関西電力株式会社からの高浜発電所4号機 蒸気発生器伝熱管の損傷に係る報告に対する 評価及び今後の対応について

令和3年3月3日
原子力規制庁

図2 SG伝熱管減肉部写真

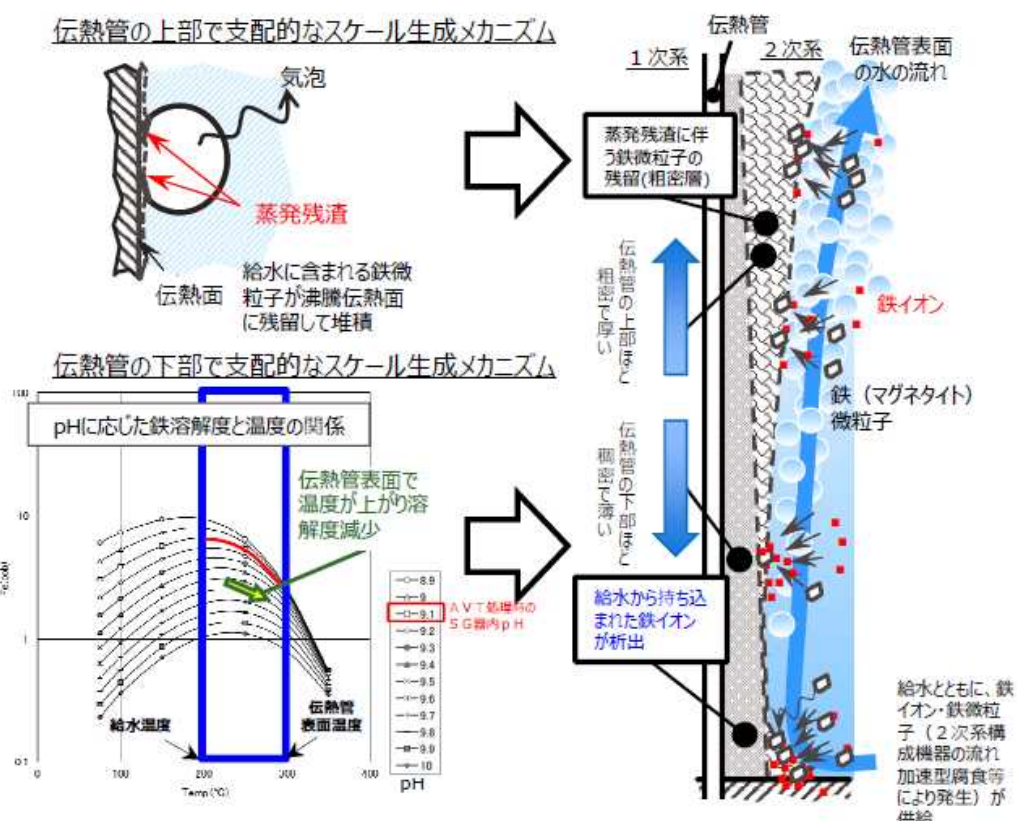
ECTで減肉とみられる信号指示が認められた伝熱管について、2次側から小型カメラによる外観観察を行ったところ、当該信号指示が認められた箇所⁸に摩耗痕が確認された。（図1、2参照）

図3 SG伝熱管減肉事象の発生部位と表面形状

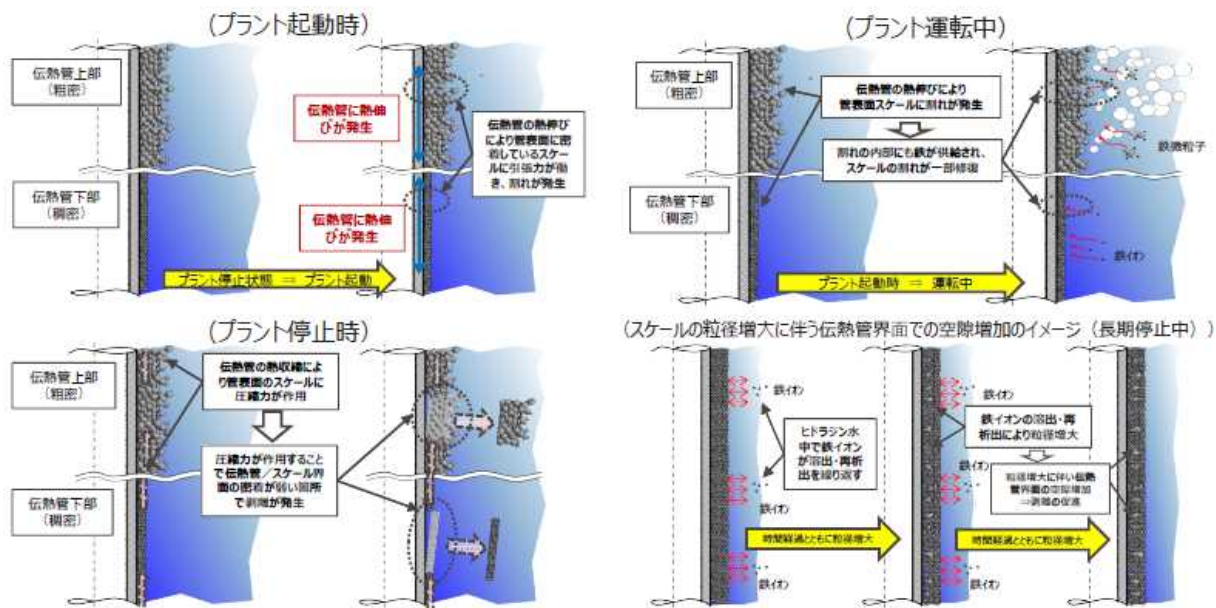
4号機のようなアンモニアとヒドラジンの注入によるAVT (All Volatile Treatment)¹¹を実施し良好な還元性雰囲気¹²が維持されているプラントでは発生していないこと、また表面形状も異なることから、粒界腐食割れではないと判断した。(図3参照)

4号機のような塩素濃度が十分低く管理され、アンモニアとヒドラジンの注入によるAVTを実施し良好な還元性雰囲気¹²が維持されているプラントでは発生していないこと、また表面形状も異なることから、ピittingではないと判断した。(図3参照)

4号機のようなアンモニアとヒドラジンの注入によるAVTを実施しているプラントでは発生していないこと、また表面形状も異なることから、リン酸減肉ではないと判断した。(図3参照)

表面形状が異なることから、デンティングではないと判断した。(図3参照)

管支持板部の流れによる伝熱管の管支持板部の応力は、疲労限に比べ非常に小さく、また表面形状も異なることから、疲労損傷ではないと判断した。(図3参照)

事象が発生した箇所の流速はインコネル600製伝熱管のエロージョンが発生する限界流速に比べて十分小さく、また表面形状も異なることから、エロージョンではないと判断した。(図3参照)

図7 SG 2次側下部の器内流況及びスケール挙動

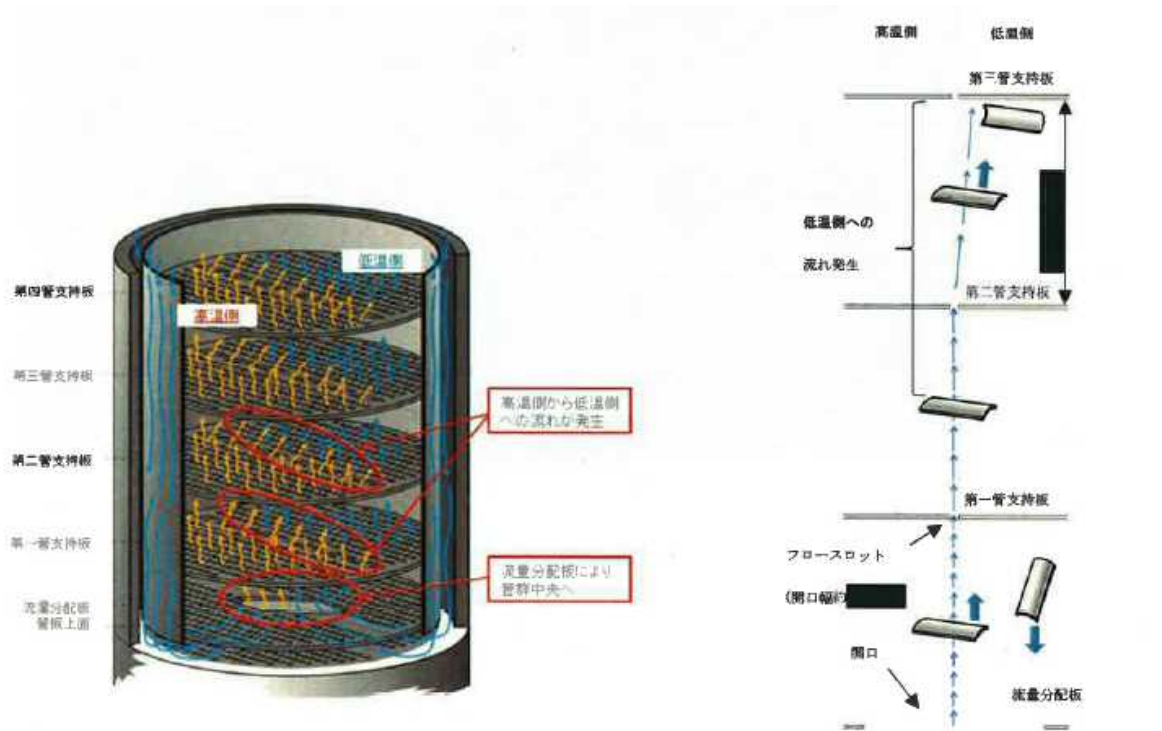
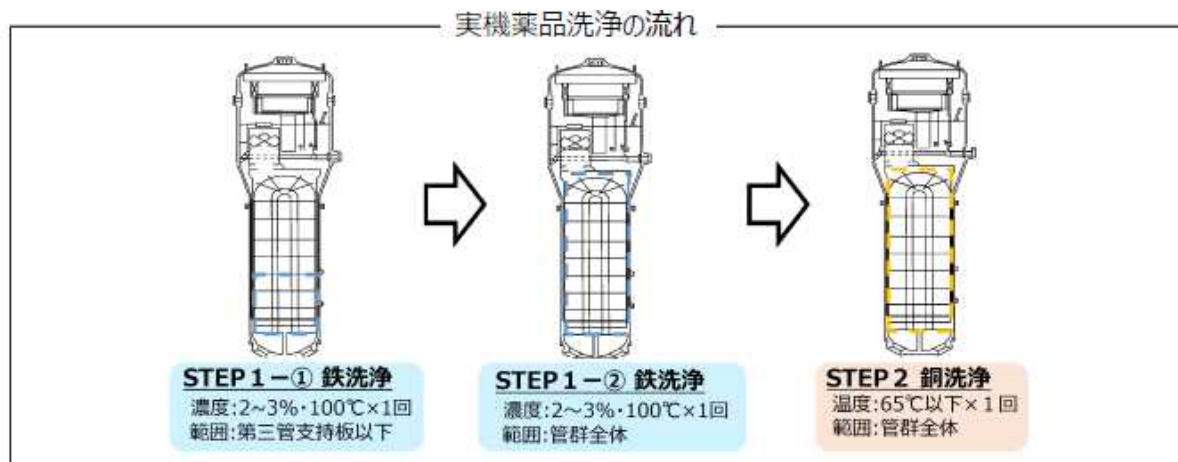
プラント停止時に伝熱管から剥離し、管板上に落下したスケールは、運転中のSG2次側器内の流況下では流体抗力がスケールの落下力を上回ることから、伝熱管群内の上昇流に乗って流量分配板及び各管支持板フローロット部を通過したと考えられる。また、第一管支持板より上方では、上昇流に加え高温側から低温側への水平方向流があることから、第一管支持板及び第二管支持板フローロット部を通過したものが第三管支持板の低温側下面に保持されたと推定するとともに(図7参照)、SG2次側の流況モックアップ試験装置により、実機二相流相当の条件下において、推定した接触状態を再現できることを確認した。

また、伝熱管の損傷に至った原因については、伝熱管から剥離した稠密なスケールがSG内で移動し摩耗減肉を発生させることをモックアップ及び解析等により確認しており、当該スケールが管支持板下面において伝熱管と接触した状態で保持され、伝熱管の振動により、伝熱管に摩耗減肉が生じたと推定することは妥当であると評価する。

図8 高浜発電所3号機におけるSG実機の薬品洗浄方法

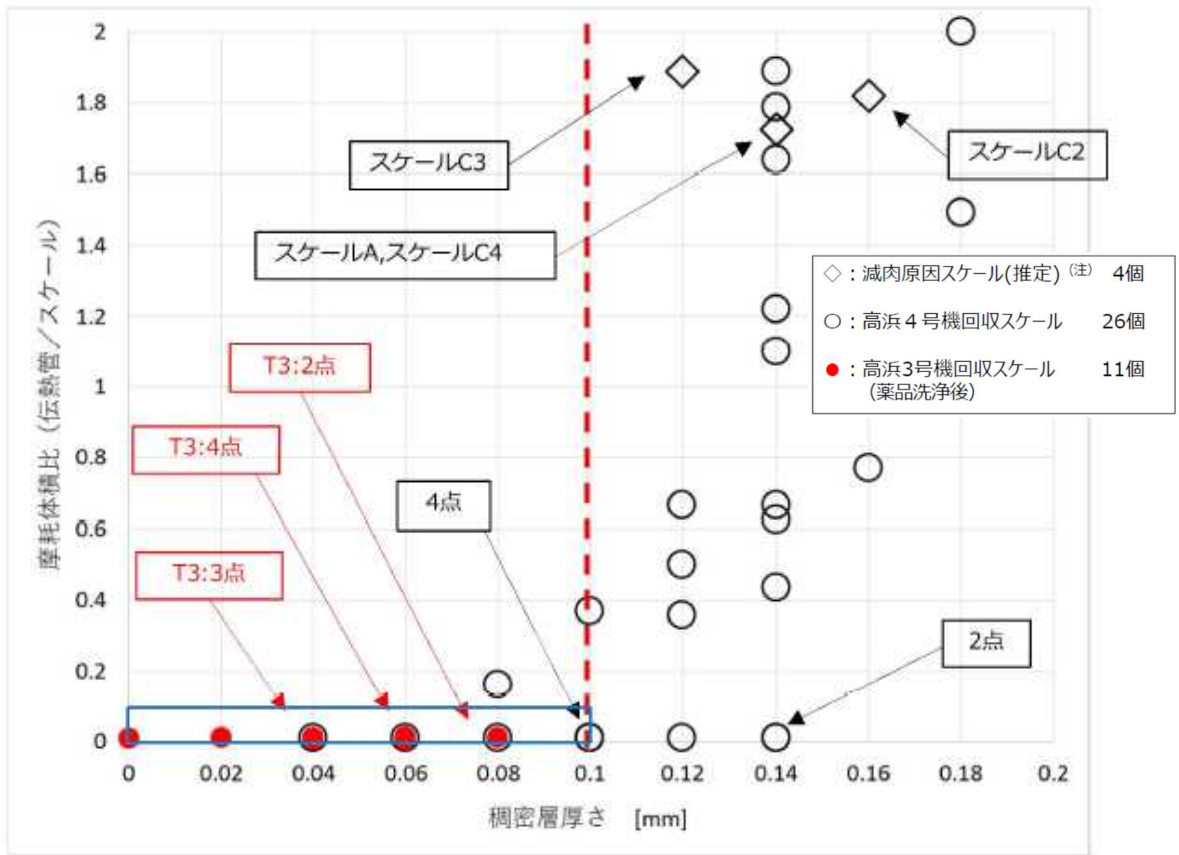
4号機と同様な性状のスケールが蓄積していると考えられる3号機のSGにおいて薬品洗浄を実施し、脆弱化の効果を確認した結果、上記の薬品洗浄試験と同様の結果が得られたことを確認した。（図8、9参照）

SG器内の稠密な性状のスケールを脆弱化させるため、同器内の薬品洗浄を実施する対策は、他プラントの実績、SG器内から採取したスケールを用いた検証試験及び先行して実施した3号機での薬品洗浄の結果を踏まえ妥当であると評価する。
